**REVISÃO PDM – OURÉM**  
**RESERVA ECOLÓGICA NACIONAL BRUTA**

**ADENDA**

**Alteração da proposta referente à ribeira das Matas**

outubro 2014

**Figura 2:** Proposta 1 (Troço adjacente às pedreiras de Casal Farto)

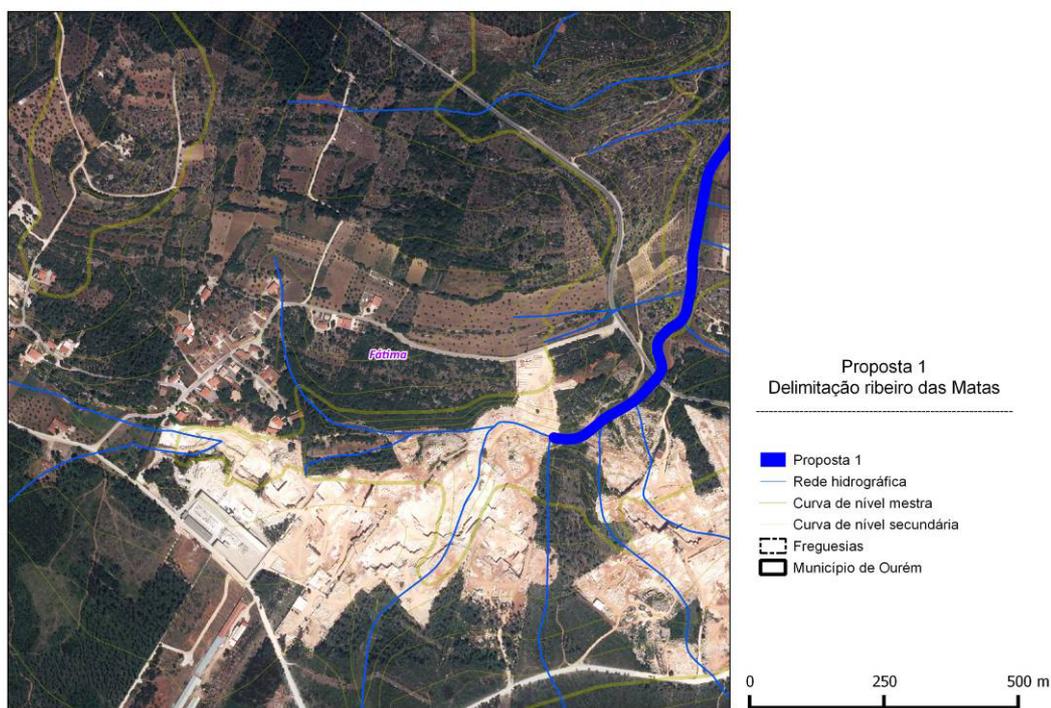
Visto a rede hidrográfica ser descontinuada e fragmentada, não existir no interior das pedreiras qualquer tipo de escoamento e tendo em conta as particularidades da plataforma de Fátima e do Maciço Calcário Estremenho em geral, propõe-se a integração em Reserva Ecológica Nacional, do troço do ribeiro das Matas a jusante da plataforma (Figura 1).

A transformação do relevo é observável na Figura 2. Verifica-se que no interior das pedreiras onde se encontram representadas as linhas de água da SCN10K, não existe qualquer sistema de drenagem ou canalização de águas pluviais, ou qualquer referência que permita afirmar que essas linhas de água continuam efetivamente a existir.

A Proposta 1 tem 5927 m de comprimento, não indo para montante do complexo de pedreiras.

**Figura 3:** Proposta 2 de delimitação do ribeiro das Matas

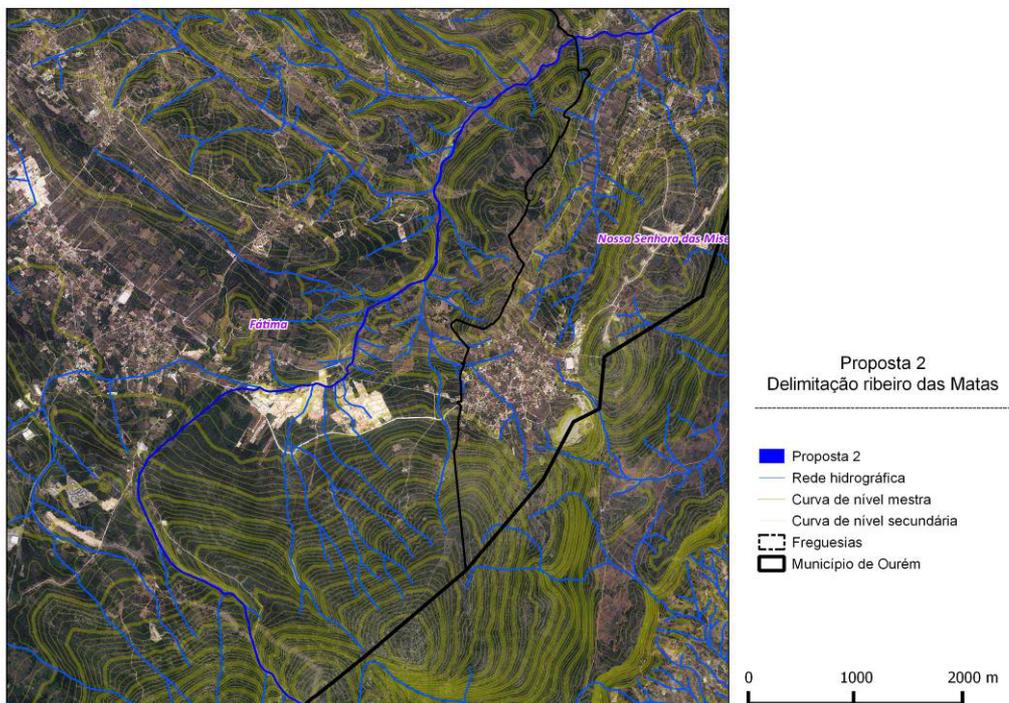
A segunda proposta integra o troço proveniente de sudoeste enquanto que a terceira mantém a proposta original e dirige-se para o aglomerado da Maxieira. A Proposta 2 têm 10896,7 m de comprimento (Figura 3), um pouco inferior à proposta original (11628,9m), mas superior aos 4490 m na REN Publicada.

**Figura 4:** Proposta 2 (Troço a montante das pedreiras de Casal Farto)

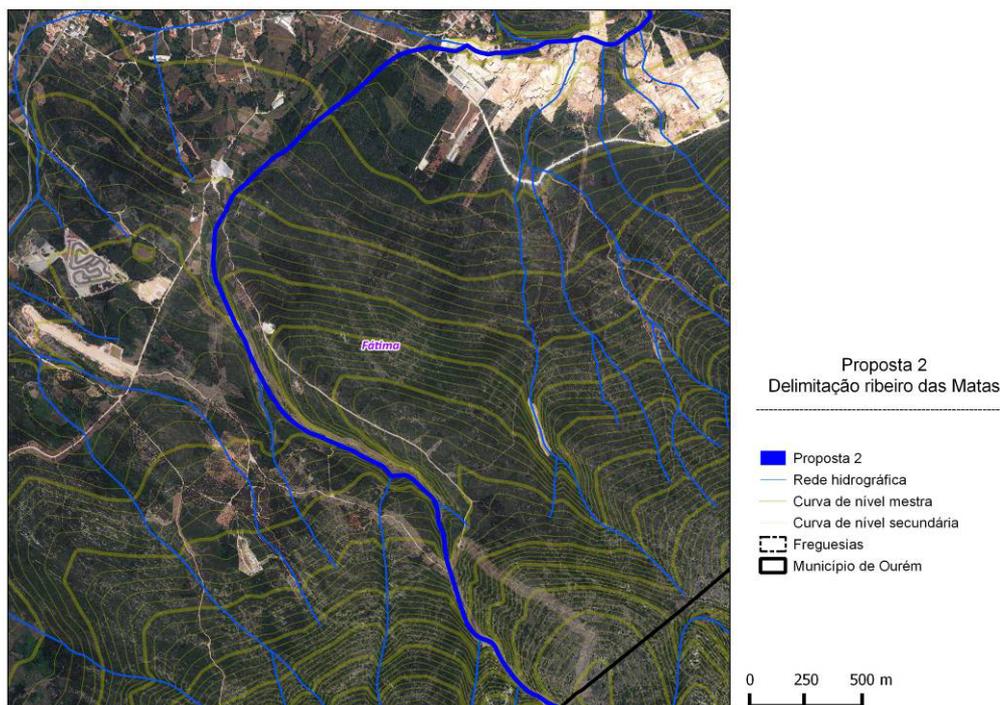
A proposta 2 é delimitada de acordo com a cartografia 1:10000 na sua totalidade, optando por integrar a linha de água proveniente de sudoeste (Imagem 6), (Figura 4).

**Figura 6:** Proposta 3 de delimitação do ribeiro das Matas

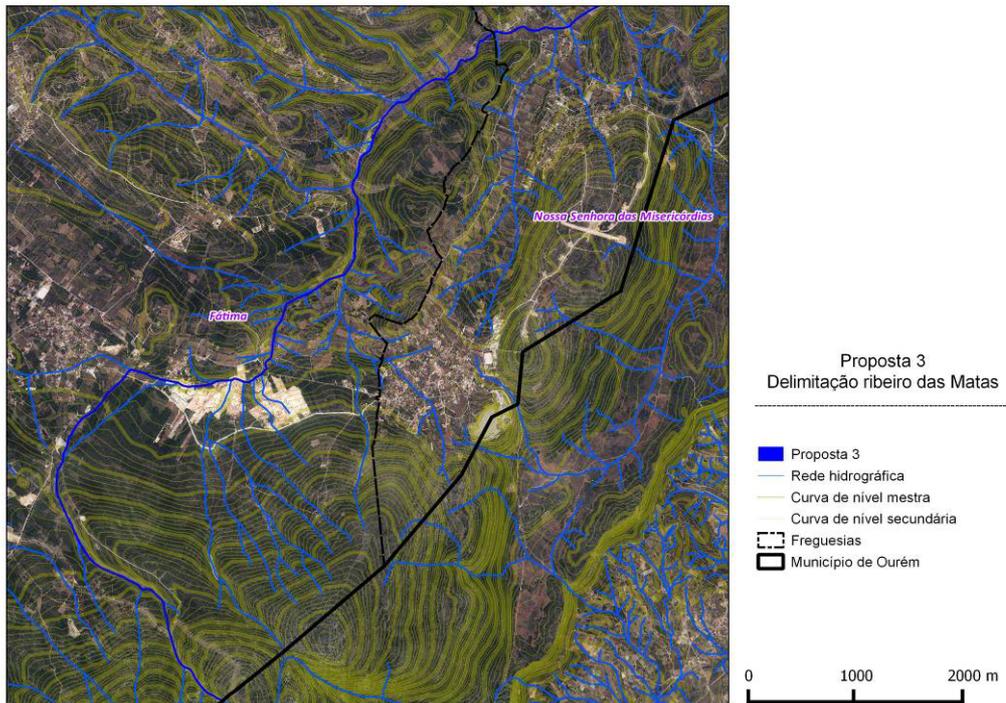
A terceira proposta (Figura 6), procura corrigir o possível erro da cartografia 1:10000 e representar o verificado no terreno, baseando-se ainda nas observações e interpretações realizadas sobre o ortofotomapa de 2012.

**Figura 7:** Proposta 3 (Troço a montante das pedreiras de Casal Farto)

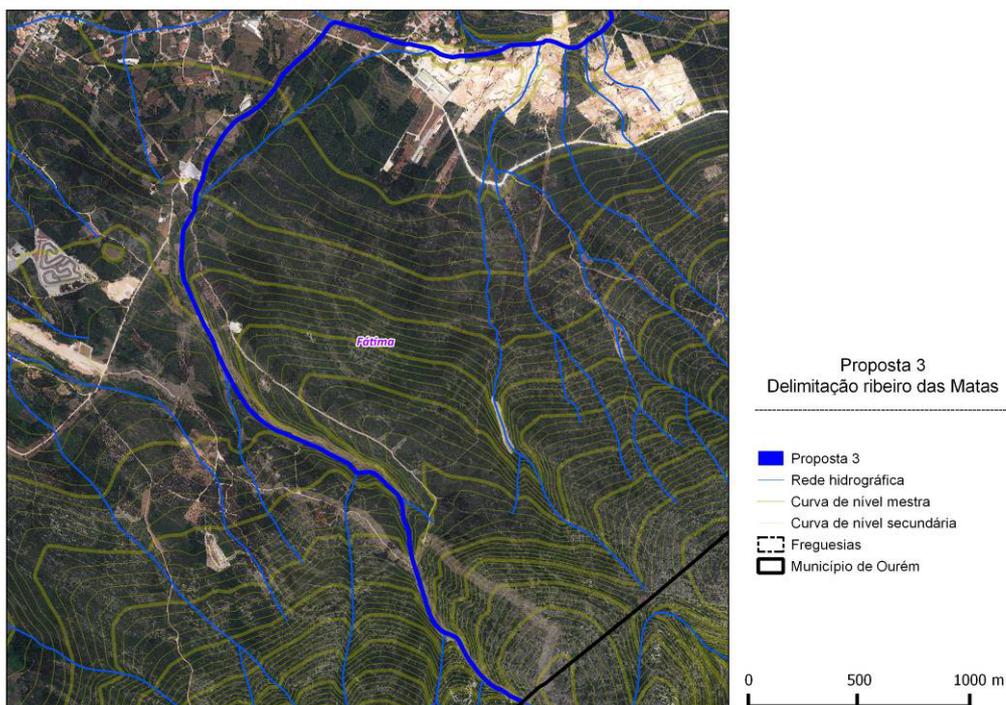
A proposta 3 tem um comprimento ligeiramente inferior à original, 11092m. É muito semelhante à original pois integra a linha de água proveniente de oeste, mas evita atravessar o aglomerado da Maxieira (Figura 7).

**Figura 8:** Proposta 3 (Confronto entre cartografia 1:10000 e ortofotomapa)

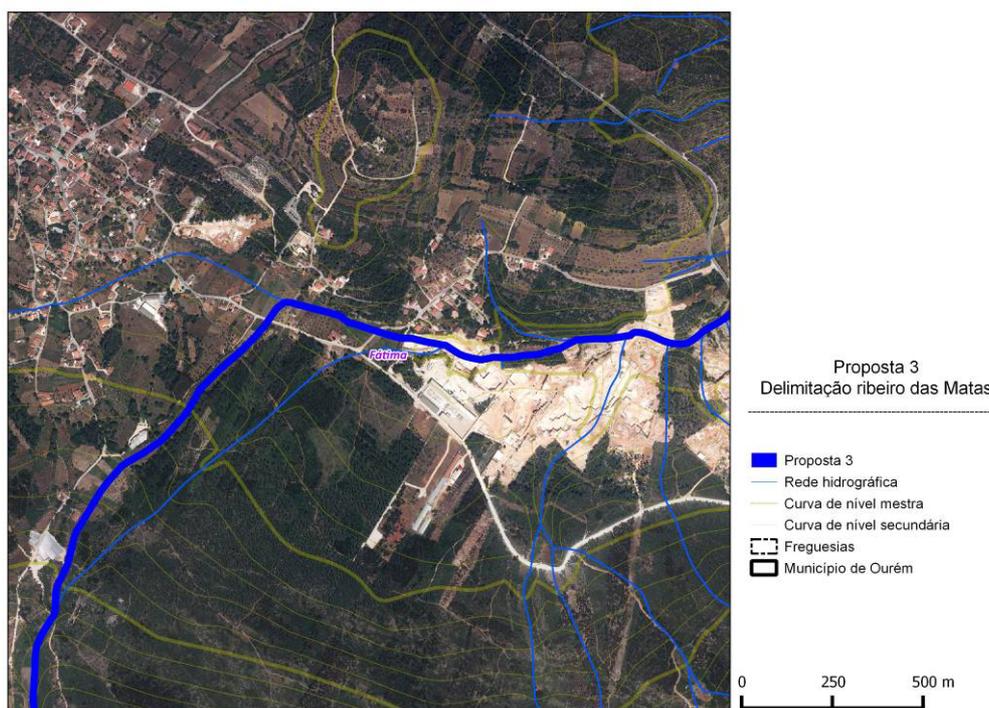
Ao contrário da proposta original, a proposta 3 só integra a linha de água proveniente de oeste até certo ponto. Em vez de atravessar o aglomerado, a transição ocorre de acordo com a representação apresentada na Figura 8.

Assim, é proposta a delimitação de um troço praticamente paralelo ao existente na cartografia 1:10000, utilizado na proposta 2.

**Figura 9:** Comparação entre as diferentes propostas identificando os troços destruídos pelas pedreiras

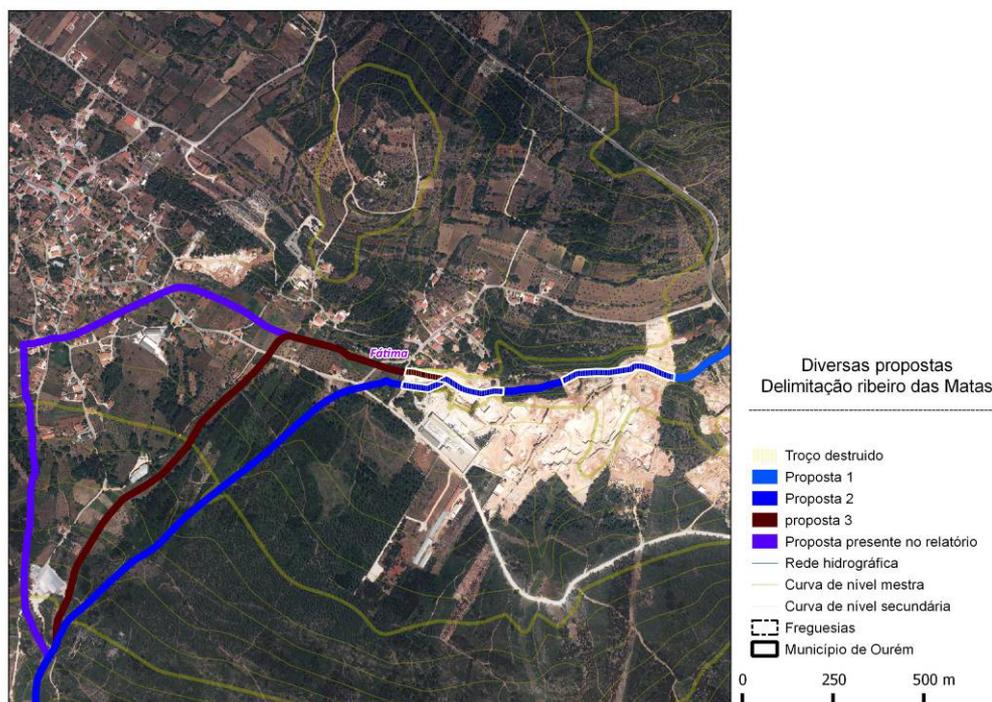
As várias propostas são muito semelhantes, diferenciando-se apenas no troço representado e diferenciado na Figura 9.

No relatório “Cursos de água e respetivos leitos e margens”, é referido que segundo a cartografia providenciada pela APA, o ribeiro das Matas provêm de sul, iniciando-se na Serra de Aire, não atravessa por completo a Maxieira. É por este motivo que todas as propostas pendem para sul e procuram evitar o aglomerado, onde o escoamento não é visível.

Todas as propostas, com excepção da proposta 1, procuram integrar, dessa forma a primeira linha de água proveniente de sul, após as pedreiras de Casal Farto.

A proposta original segue a carta militar 1:25000, a proposta 2 a cartografia 1:10000 e a proposta 3, o ortofotomapa de 2012 e observações no terreno.

A proposta 1 não tem a subjectividade das outras propostas, dado que não atravessa o complexo das pedreiras. Considera-se que o ribeiro das Matas é de maior importância fora da plataforma de Fátima, não fazendo sentido delimitar margens num curso de água efémero, numa área fortemente carsificada, com escoamento maioritário em profundidade.

A proposta original é a mais longa, a única a atravessar o centro da Maxieira e a que possui uma transição para sul forçada e abrupta.

A proposta 2 e a original baseiam-se na cartografia oficial, mas nem sempre apresentam correlação com o observado no ortofotomapa e no terreno. Atravessam áreas de floresta densa e não um vale de fundo plano.

A proposta 3 possui maior correlação como o ortofotomapa e o observado no terreno, à exceção do atravessamento do complexo das pedreiras, atravessando um vale de fundo plano de uso maioritariamente agrícola. Não está representada na sua totalidade, na cartografia 1:25000 e na 1:10000.

Entendemos que a proposta de delimitação original para o ribeiro das Matas deve ser alterada, dado possuir uma transição abrupta para sul, atravessando o aglomerado da Maxieira com uma fraca correlação com observado no terreno, afastando-se significativamente, em nossa opinião, da realidade constatada.

Por estes fatores julgamos que a proposta 1 é aquela que faz mais sentido.
